febi

186781
186942
188086
189226
192615
195377

Volkswagen
Transporter
T6, T6.1,
Crafter and
MAN TGE models

Turbocharger

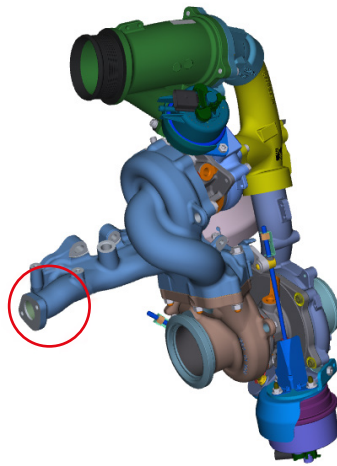
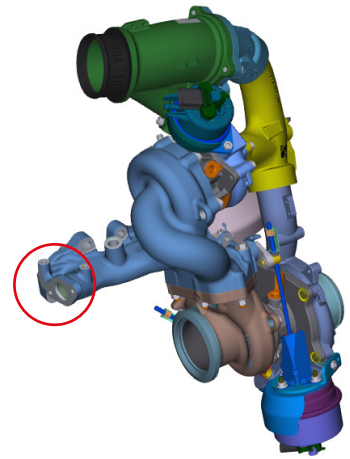
Turbocharger with **early** design of EGR flange

Turbocharger with **latest** design of EGR flange

During the production run of the 2.0 TDI engines used in the Volkswagen Transporter T6/T6.1, Crafter and MAN TGE models, the design of the EGR pipe flange on the exhaust manifold was revised because the original EGR connecting pipe was susceptible to cracking and leaking.

The single and twin turbochargers from Garrett and BorgWarner with the old design of manifold have been discontinued and are no longer available. The febi OE-matching replacement turbochargers listed above are of the latest design and feature the new version of the EGR pipe flange. However, if installing a turbocharger on a vehicle equipped with the original design of EGR pipe flange, the following components must also be replaced: EGR pipe, gaskets, heat shield and necessary fasteners. febi have created the following kits that include these parts. 189716 EGR Pipe Kit including short EGR pipe for turbochargers of the original design. 191754 EGR Pipe Kit including long EGR pipe for the latest design of turbochargers. Suitable for Volkswagen Transporter T6/T6.1 manual and automatic variants, Crafter and MAN TGE manual models only - subject to engine code. 1003338 EGR Pipe Kit including long EGR pipe only for latest design of turbochargers. Suitable for Volkswagen Crafter and MAN TGE manual and automatic variants - subject to engine code.
